Loteamento da Estação Radionaval Comandante Nunes Ribeiro União das Freguesias de Algés, Linda-a-Velha e Cruz Quebrada-Dafundo, Município de Oeiras

Resposta ao Pedido de Elementos Adicionais

Cliente	Câmara Municipal de Oeiras
Referência do Projeto	P152 – EIA do Loteamento da Estação Radionaval Comandante Nunes Ribeiro
Descrição do Documento	Resposta ao Pedido de Elementos Adicionais
Fase	
Versão	
Referência do Ficheiro	P152_EIA_Radionaval_Elementos_adicionais.docx
N.º de Páginas	52
Autores	Equipa do EIA e Equipa Projetista
Diretor de Projeto	Júlio de Jesus; Romana Rocha
Data	15 de maio de 2024

No âmbito da apreciação da conformidade do EIA, a **Comissão de Coordenação e Desenvolvimento Regional de Lisboa e Vale do Tejo (CCDR-LVT)**, através do ofício S04692-202403-UACNB/DAMA, de 7 de março de 2024, considerou necessário proceder à clarificação de alguns aspetos, bem como à apresentação de elementos adicionais.

Figura 3 – Mapa hipsométrico da região

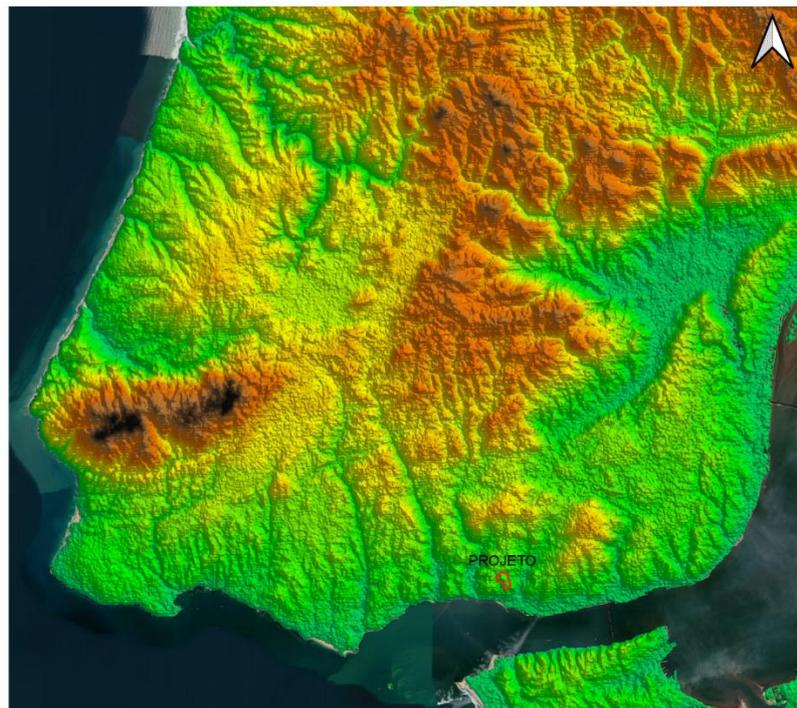
66. A caracterização da geomorfologia da área afeta ao projeto encontra-se incompleta. Solicita-se a sua revisão, com caracterização mais detalhada da morfologia do terreno e da rede hidrográfica e com inclusão de figuras que demonstrem claramente a morfologia do terreno, em particular um modelo digital do terreno (ou similar) e uma carta de declives.

Na área de projeto a morfologia do terreno é heterogénea com uma zona central relativamente plana e com zonas marginais onde os declives podem atingir os 19% (Figura 1). A rede hidrográfica é incipiente não se destacando qualquer linha de água bem marcada no terreno (Figura 2).

A área de projeto insere-se numa região relativamente aplanada com pendente global das cotas no sentido norte – sul, recortada por várias linhas de água com igual sentido a drenar ou diretamente para o oceano Atlântico ou para a foz do rio Tejo (Figura 3).

Figura 5.32 | Grelha de recetores da área de estudo alargado, com enquadramento do futuro Loteamento e dos recetores sensíveis considerados na avaliação

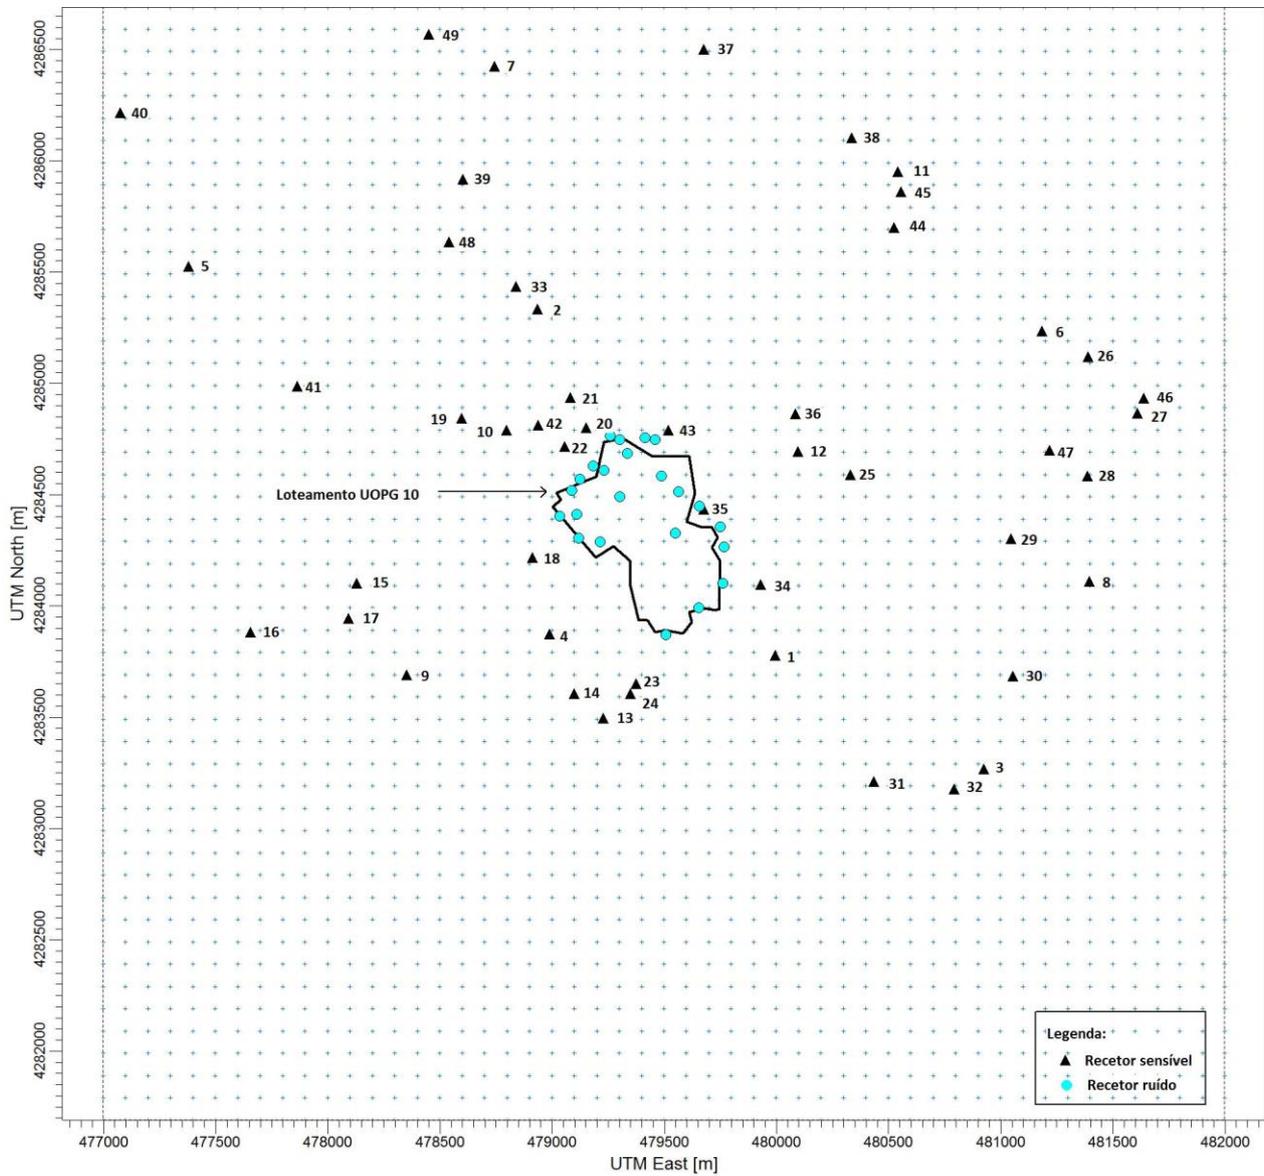
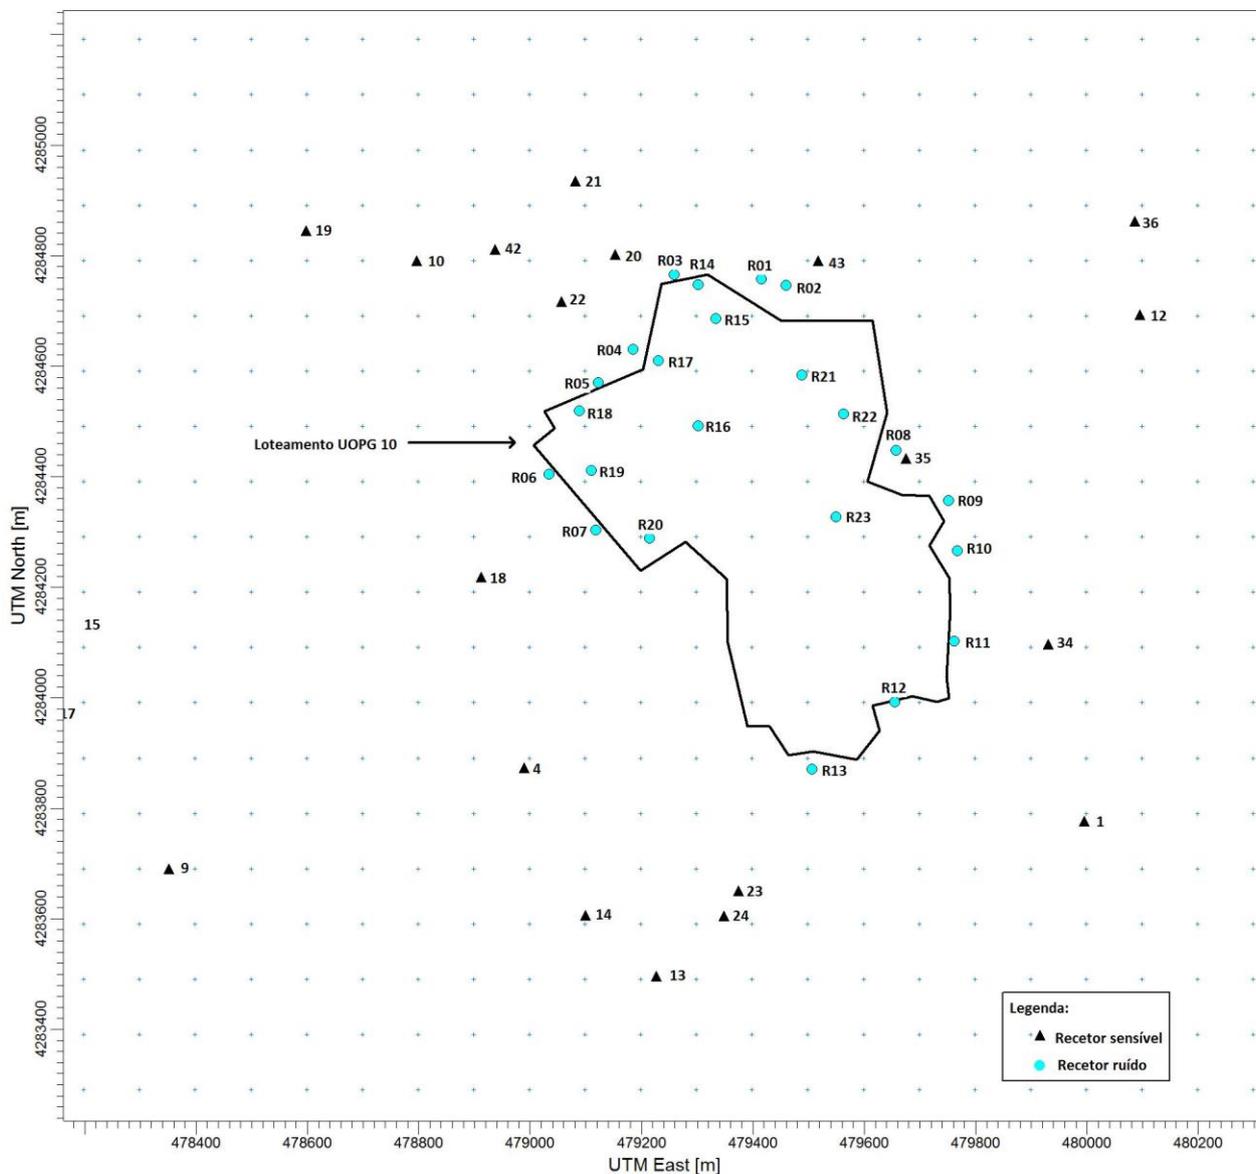
81. Apresentar numa tabela, para os recetores sensíveis mais próximos do projeto (1; 4, 13, 14, 18, 20, 22, 34, 35, 43 e habitações identificadas no capítulo do ambiente sonoro), as estimativas para a média anual de NO₂, com os resultados obtidos na modelação (sem F2) para os 3 cenários: situação atual, situação futura sem projeto e situação futura com projeto. Apresentar, os acréscimos nas concentrações (em valor e percentagem) que se estimam para a situação futura, subtraindo aos resultados da situação futura com projeto, os resultados da situação futura sem projeto.
